Valtatien 8 parantaminen Eurajoen keskustan kohdalla

Tiesuunnitelman tieturvallisuusarviointi (TTA)

ARVIOINTIRAPORTTI

Varsinais-Suomen ELY-keskus

C1. K2 plv. 380-450, pysäkin kytkeminen pohjoiseen Riikontielle?

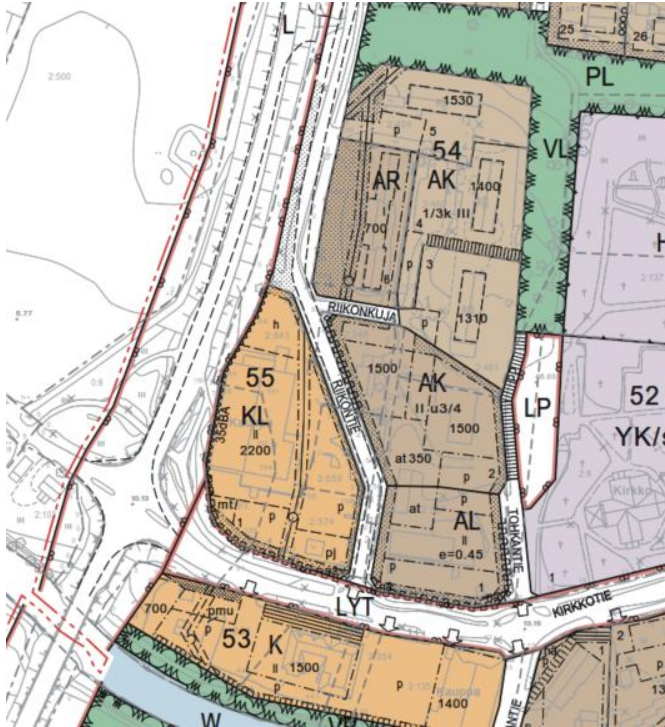
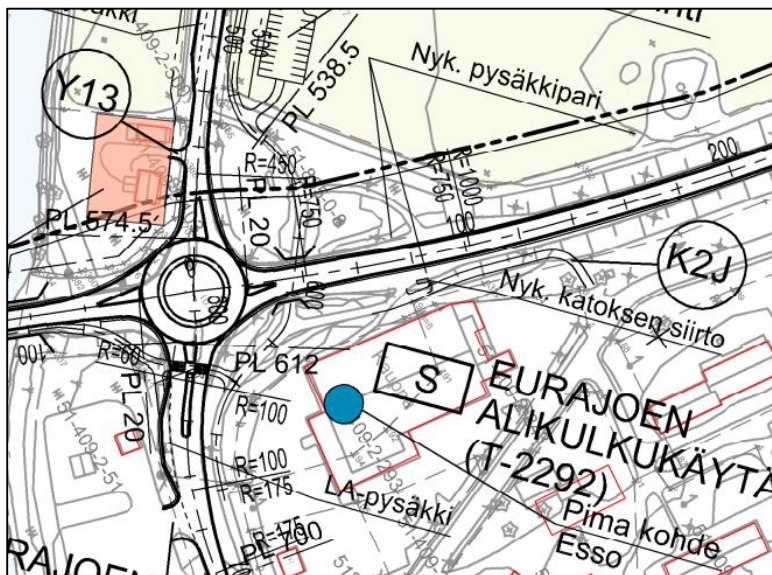
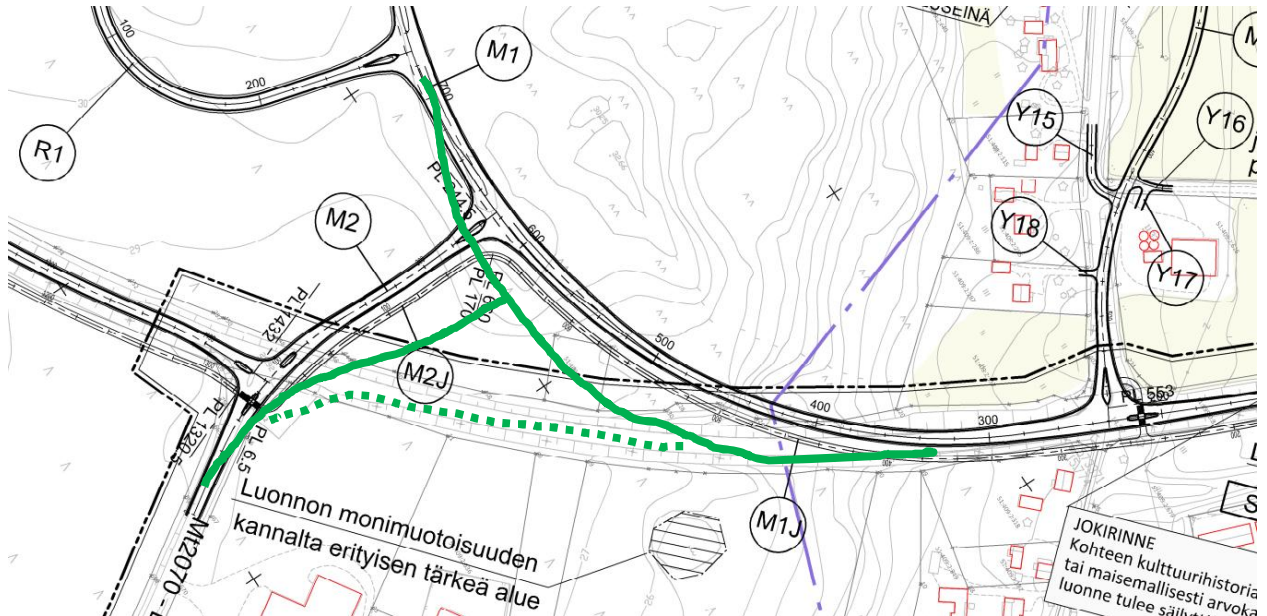
ARVIOINTI: K2 itäiseltä pysäkiltä puuttuu jalankulkuyhteys pohjoiseen Riikontien suuntaan, vaikka siellä on laaja asuinalue. Yhteys palvelisi myös oikoreitti Riikontieltä alikulkukäytävälle, ollen jopa noin 200 m lyhyempi kuin nykyinen kiertoreitti Kirkkotien kautta.

KEHITTÄMISEHDOTUS: Harkitaan ko., yhteyden esittämistä, mutta samalla myös voisiko se lisätä riskialttiiden K2:n tasoylitysten määrää hieman pidemmän ja tasaukseltaan huonomman alikulkureitin sijaan.

Tutkitaan jalankulkuyhteyden lisäämistä suunnitelmaan. Vaatii asemakaava muutoksen.

Keskustellaan kunnan kanssa jk-väylän tarpeesta (kiertohaitta/onko muita ajatuksia kunnalla tulossa alueelle). Vaatii myös kaavamutoksen. Väylän kustannus jäisi kunnalle.

Jk-väylä K2J on lisätty Riikontieltä pysäkillle.

D1. M1 pituuskaltevuus ja JKPP-reitti plv. 350-620, esteettömyys ja reitin suoruus

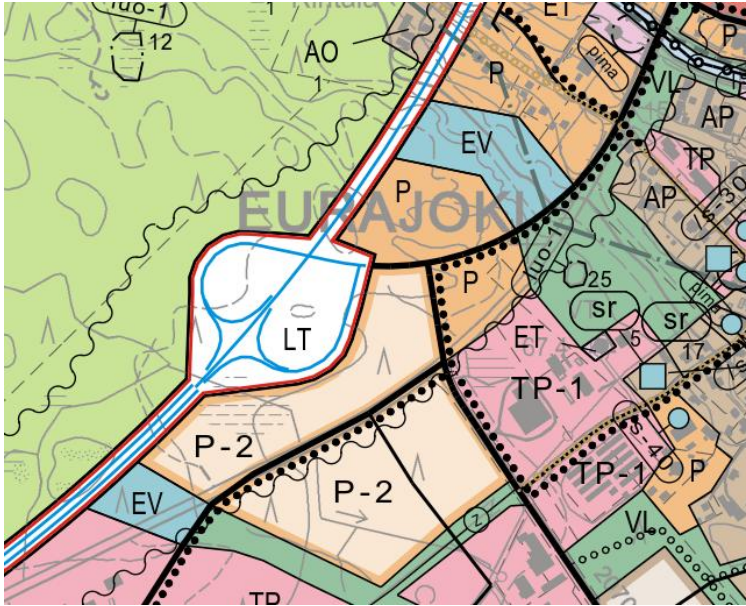
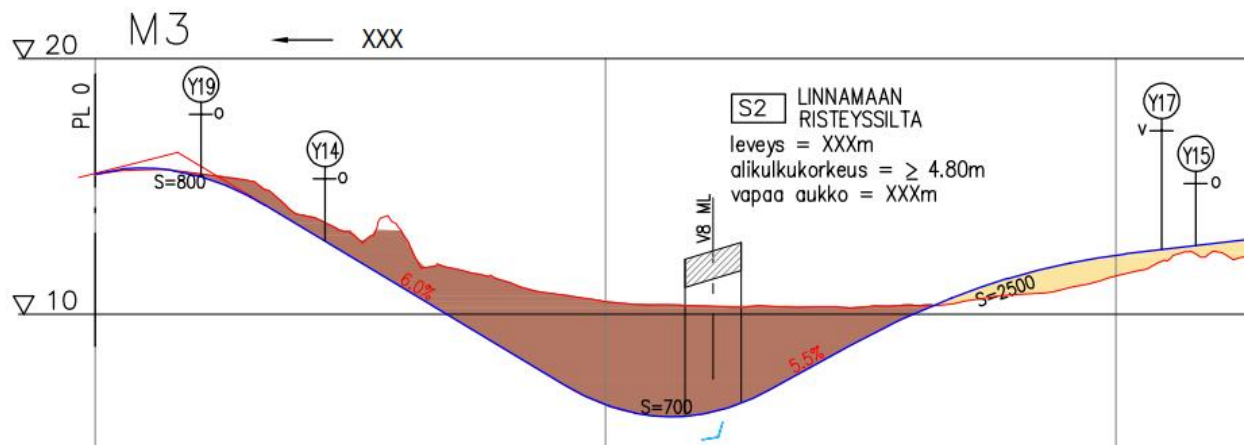
ARVIOINTI: M1:n ja sen JKPP-väylän M1J pituuskaltevuus on 100 m matkalla 5,4 % ja noin 200 m matkalla yli 5 % esteettömyystavoitteen max 5 % kokonaiskorkeuseron Eurajoen keskustasta (pl. 0) M2-liitymään ollessa suuri noin 22 metriä. Lisäksi M1J-reitti M1:n varressa on noin 50 m pidempi kuin suora reitti vanhaa valtatielinjaa. JKPP:n laatutaso-ongelma voi vaikuttaa välillisesti myös liikenneturvallisuuteen lähinnä kulkutavan valinnan kautta.

KEHITTÄMISEHDOTUS: Esteettömyystavoite max 5 % voitaisiin saavuttaa ja ilmeisesti toteutuskustannuksia juurikaan nostamatta, jos M1 linjattaisiin tiukemmalla kaarresäteellä (R 325 m → esim. 200 m). Tämä tukisi M1:n alemmaa nopeustasoa taajamaa lähestyessä. Lisäksi harkitaan M1J-väylän linjaamista suoralle reitille ainakin osin vanhan valtatieen valmista pohjaa hyödyntäen.

M1 mitoitusnopeus sovittu 60km/h. Tasoliittymä sijoittuu kaarteeseen $R > 300m$, jolloin kaarteeseen tiukentaminen vaatisi alemmaa mitoitusnopeutta. Tiesuunnitelmassa käytetty mitoitusnopeus on suunnitteluperusteiden mukainen.

Jkpp-väylä on linjattu M1 varteen yleissuunnitelman mukaisesti. Lisäksi voimassa olevassa osayleiskaavassa on esitetty ko. liittymän kulmaan tontti palvelujen alueelle. Jkpp-väylän linjaus voidaan muuttaa kulkemaan vanhaa tienpohjaa pitkin, jos liittymäjärjestelyt palvelualueelle voidaan toteuttaa ja tontin koko säilyy riittävän isona.

Tiesuunnitelmassa käytetty mitoitusnopeus on suunnitteluperusteiden mukainen. Ja M1 jatkuu eritasoliittymän taakse myöhemmässä vaiheessa.

Ratkaisu hyväksytty edellisessä kokouksessa. Maantien rinnalle ei esitetä toista jkpp-väylää, eikä S1 suunnitella niin, että sillalla kulkisi jkpp-väylä. Kunnan tahtotila on, että jkpp-liikenne tulee jatkossa kulkemaan M3 Linnamaantien jkpp-väylää pitkin valtatie toiselle puolelle.

D2. M3 pituuskaltevuus S4 valtatie alituksen länsipuolella, esteettömyysongelma

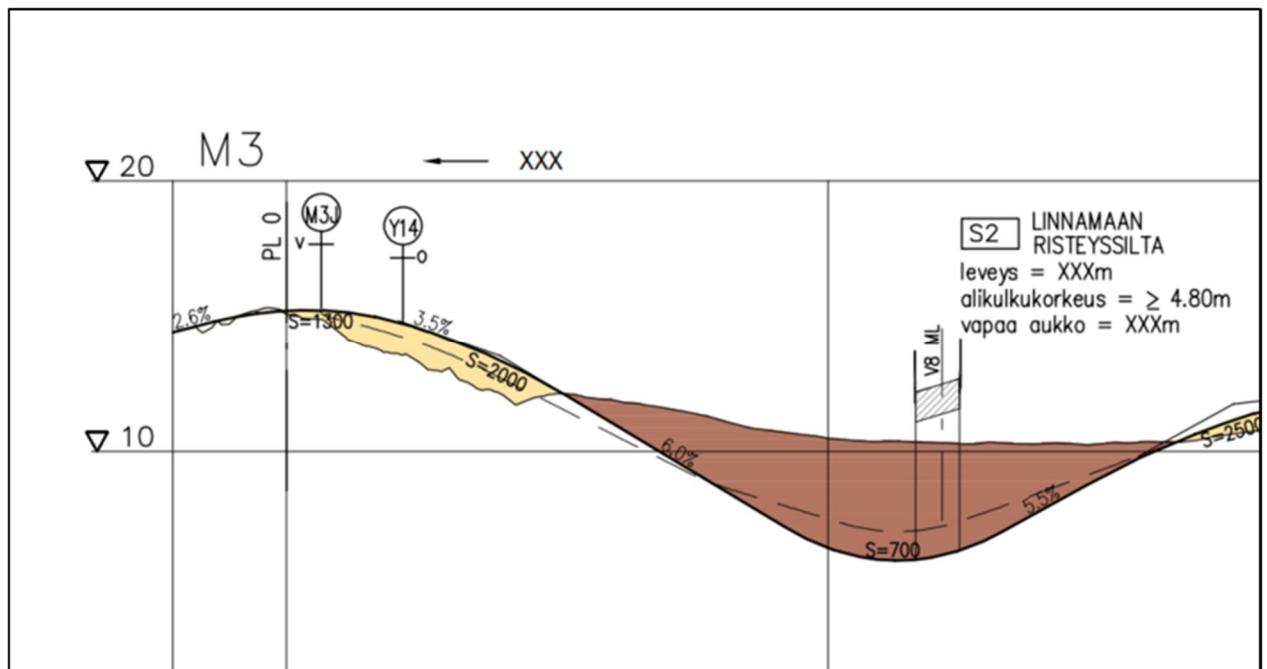
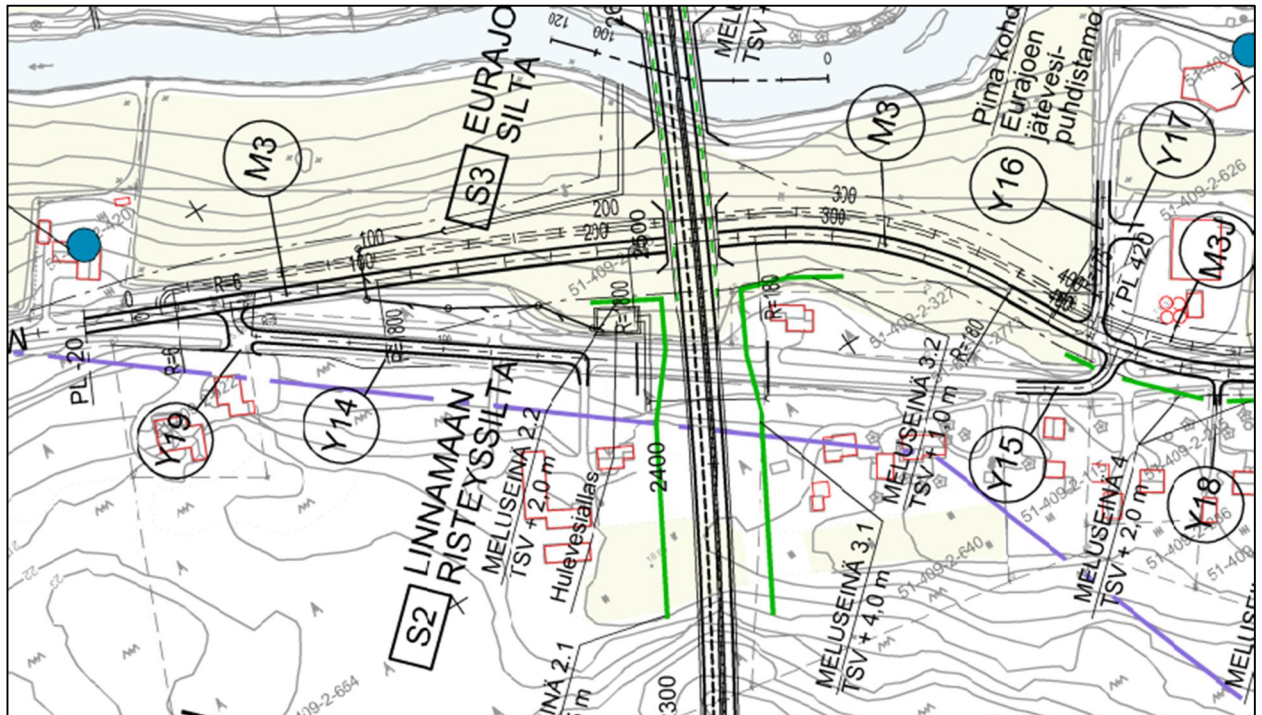
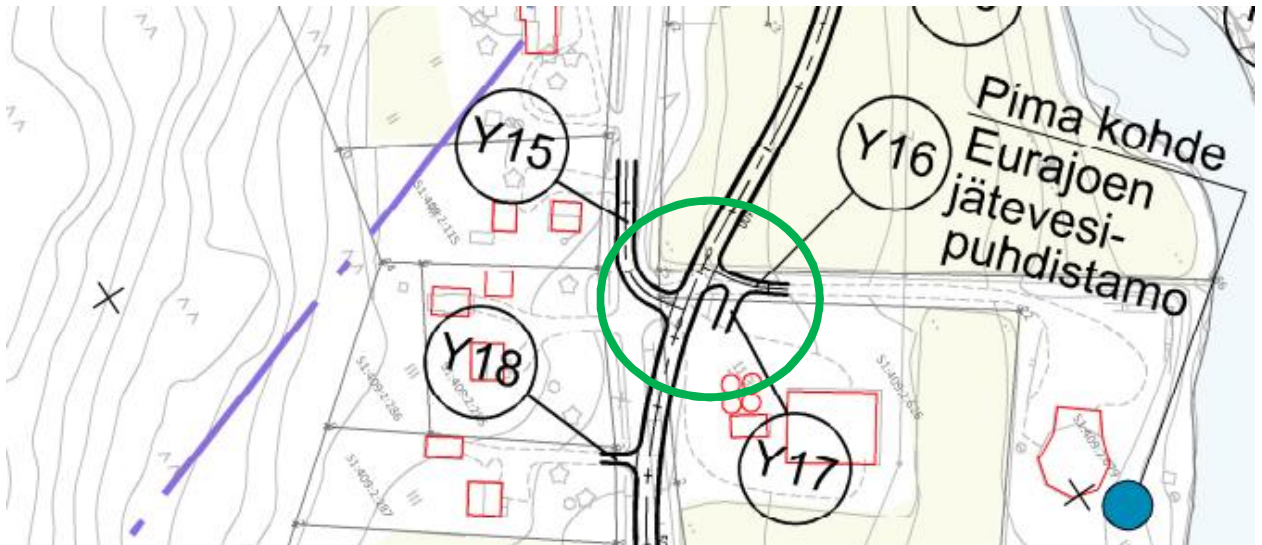
ARVIOINTI: M3 Linnamaantien pituuskaltevuus noin 150 m matkalla on 6,0 % eli ei täytä esteettömyystavoitetta. JKPP:n laatutaso-ongelma voi vähentää omin voimin liikkumista ja lisätä autoilua, ja siten vaikuttaa välillisesti myös liikenneturvallisuuteen.

KEHITTÄMISEHDOTUS: Esteettömyystavoite max 5 % voitaisiin ehkä saavuttaa, ja ilmeisesti toteutuskustannuksia juurikaan nostamatta, jos M3 linjattaisiin pellon reunaan etäämmälle liittymistä Y14 ja Y19. Lisäksi voisi harkita M3-linjauksen siirtämistä S3-siltapaikalla hieman (si-jaansa?) etelään, jolloin valtatie liki 4 %:lla nouseva tasaus mahdollistaisi myös M3-tasauksen noston. Vrt. myös havainto B4 Y14-liittymän liittymisnäkemistä.

Tutkitaan linjauksen siirtämistä. Lähinnä oleva asuinrakennuksen kohta voi vaatia tukimuuriratkaisua. Lisäksi maantien varteen lisätään varaus jkpp-väylälle, joka ei näy nyt suunnitelmissa.

Tutkitaan maantien siirtoa alkuosasta. Mitä muutos vaikuttaa näkemiin ja pituuskaltevuuksiin?

Jkpp-väylän tasaus voidaan nostaa ylemmäksi huomioiden lumitila yms. Jkpp-väylän puoli tulee myös tarkistaa (ks. kohta B5). Tutkitaan myös Y14 liittämistä Y19 kautta.

Maantien linjausta on muutettu.

Jkpp-väylän tasausta on nostettu siltapaikalla. Pituuskaltevuus on 3.0-3.5 %.

D3. M3/Y16/Y17 liittymäkokonaisuus, kääntäminen Y17-pihaan isolla autolla?

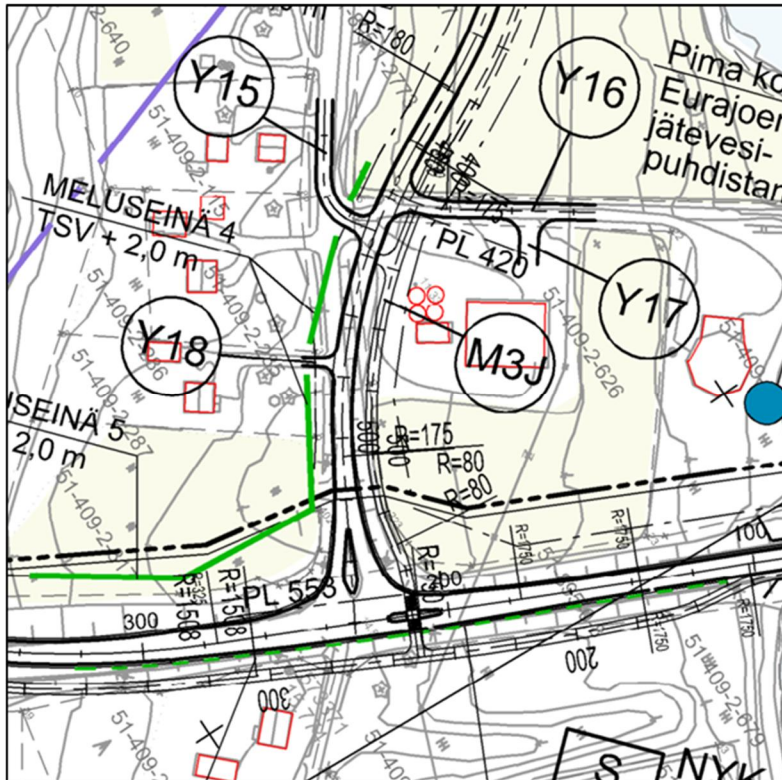
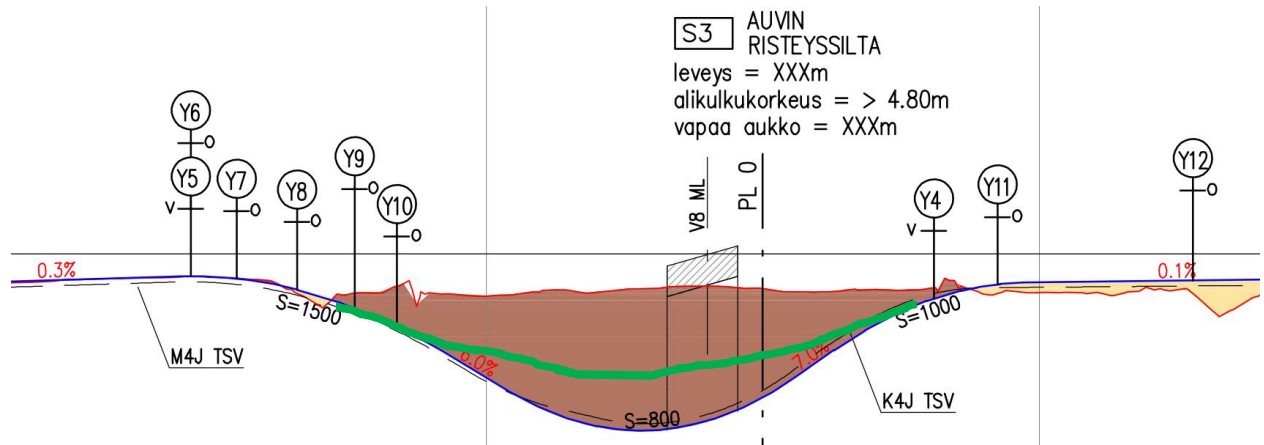
ARVIOINTI: Ajo Linnamaantieltä M3 etenkin idästä saapuville pihaan Y17 näyttää tiukalta, onnistuuko mitoitusajoneuvolla (joka on?)? Ilmakuvassa ko. kiinteistöllä on isoja perävaunuja/konteja.

KEHITTÄMISEHDOTUS: Tarkistetaan pääsy tontille ajouratarkastelulla ja tarvittaessa tarkennetaan suunnitelmaa.

Tutkitaan liittymän mitoitus raskaalle kalustolle. Kulku pihaan voisi onnistua paremmin tontin toisesta päästä.

Tutkitaan ajourilla ajoneuvon kääntyvyyttä. Liittymän paikkaa voidaan myös tutkia.

Liittymän paikka siirretty hieman kauemmaksi. Kulku kiinteistölle nyt kauempaa.

D4. M4 Auvintie vt-alituksen S4 molemmin puolin, esteettömyys

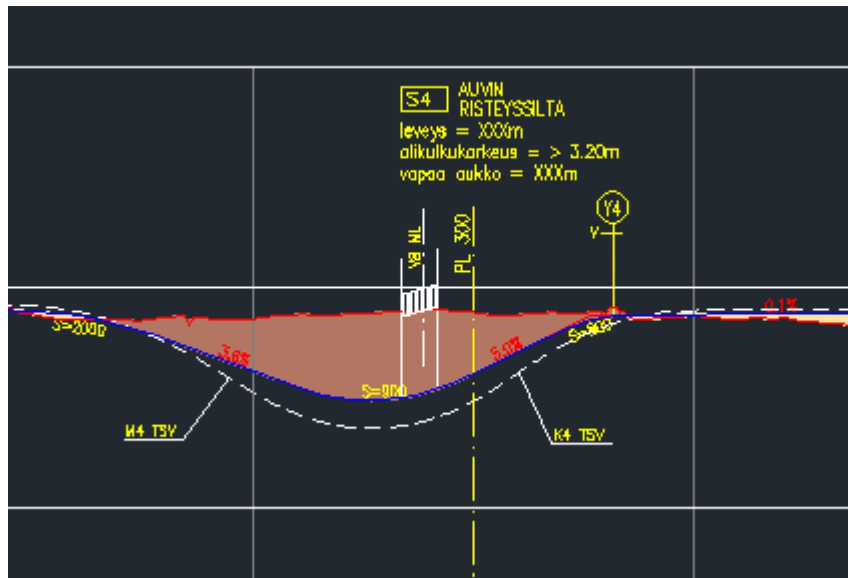
ARVIOINTI: M4/K4:n ja sen rinnakkaisen K4J:n pituuskaltevuus on siltapaikan itäpuolella 7 % ja länsipuolella 6 %, jolloin esteettömyystavoite ≤ 5 % ei täyty. JKPP-väylän laatu-ongelma voi vähentää omin voimin liikkumista ja lisätä autoilua, ja siten vaikuttaa välillisesti myös liikenneturvallisuuteen.

KEHITTÄMISEHDOTUS: Tutkitaan keinoja M4:n pituuskaltevuuden loiventamiseen. Pohditaan erityisesti JKPP-väylän tasauksen parantamista nostamalla se alikulussa ajorataa korkeammalle, tarvittaessa tukimuurin, edullisemmin sidotun luiskin avulla. JKPP-väylällä alikulkukorkeudeksi riittää 4,8 m sijaan 2,8 m eli tasausta voitaisiin nostaa jopa 2 metrillä, jolloin JKPP-väylän pituuskaltevuudet olisivat siedettävät noin 3-4 %, myös liittymän Y10-kohdalla tilanne paranisi.

Tutkitaan jkpp-väylän tasauksen nostamista ylemmäksi kuin maantien tasaus, huomioiden lumi-tilat yms ratkaisut alikulkukäytävässä.

Yksityistieliittymät Y6-Y10 voidaan osittain yhdistää.

Jkpp-väylän taseus voidaan nostaa ylemmäksi huomioiden lumitila yms. Tutkitaan myös y-teiden liittymien yhdistämistä.

Jtien (J4) tasaus on nostettu ylös ja pituuskaltevuus 3,6% ja 5%.

Valtatien keskialueen leventäminen S1 Eurajoen risteyssillan kohdalla.

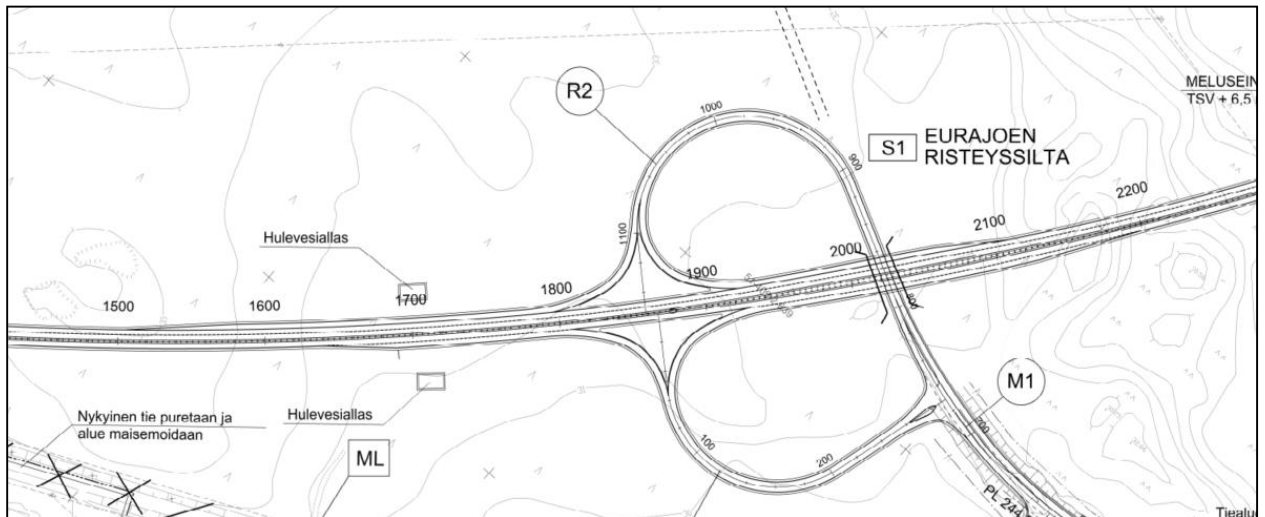
S1 Eurajoen risteyssillan kohdalla on valtatielle tehty keskialueen leventäminen. Sillan kansipaksuus olisi 1,9m ilman siltipilarin sijoittamista keskialueelle. Sillasta tulee ruma ja kustannukset nousevat korkeiksi. Keskialueen leventäminen voidaan "hävittää" kaarteessa koska valtatie sijaitsee kaarteessa. Keskialueen levittäminen osuu valtatielle noin plv 1800-2240. Asiasta on sovittu Väyläviraston kanssa.
